改善箇所説明図

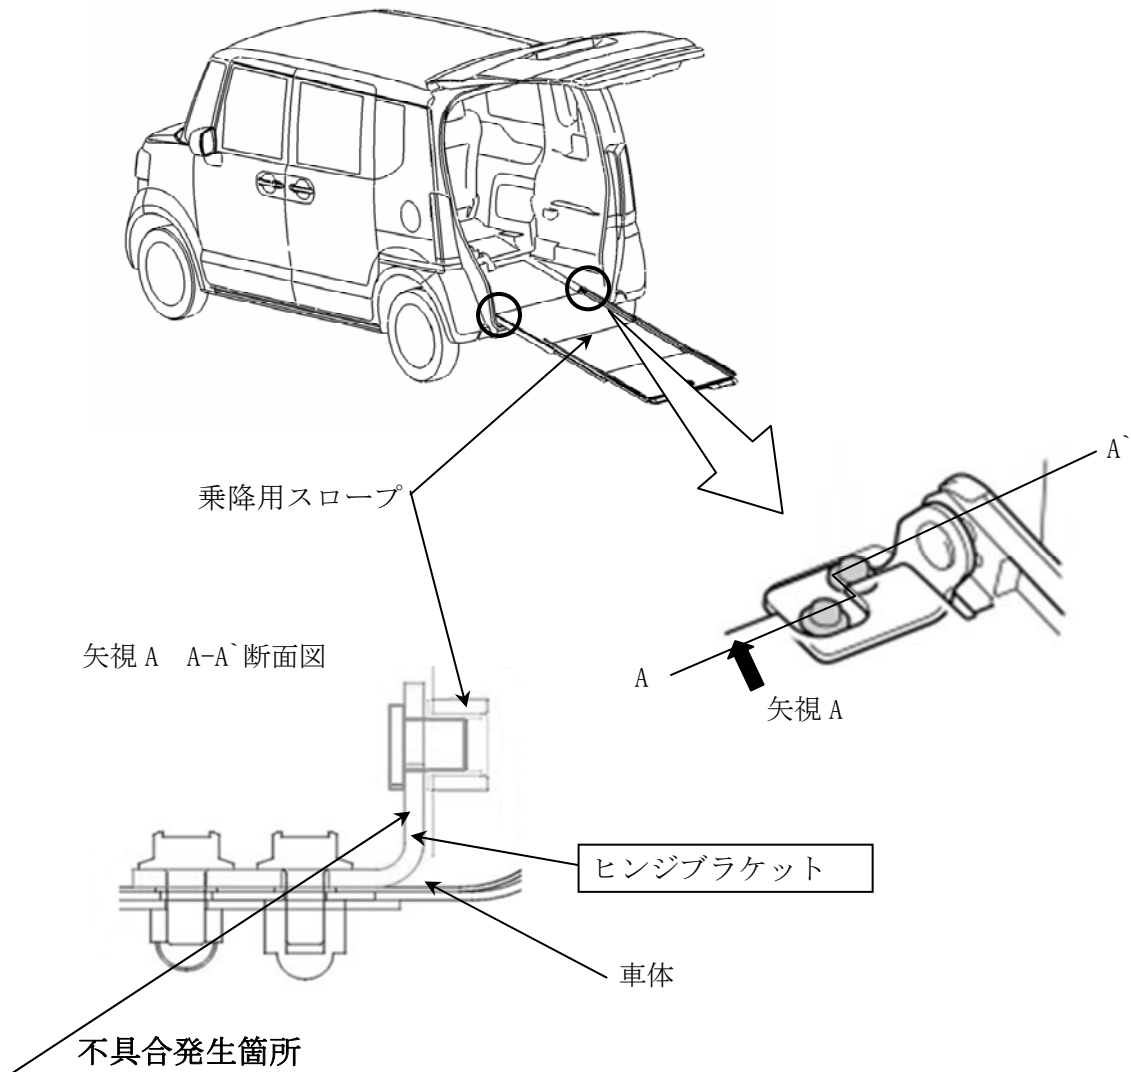
乗降用スロープ装着車において、スロープを車体に固定するヒンジブラケットの強度が不足しているため、スロープ収納時に車椅子固定ベルトがスロープと車体の間に噛込むと、ヒンジブラケットが変形するものがある。そのため、スロープ引き出し時または使用時に、スロープが外れるおそれがある。

全車両、ヒンジブラケットを対策品と交換する。

識別：テールゲートストライカ右側取付けボルト頭部に黄色ペイントを塗布する。
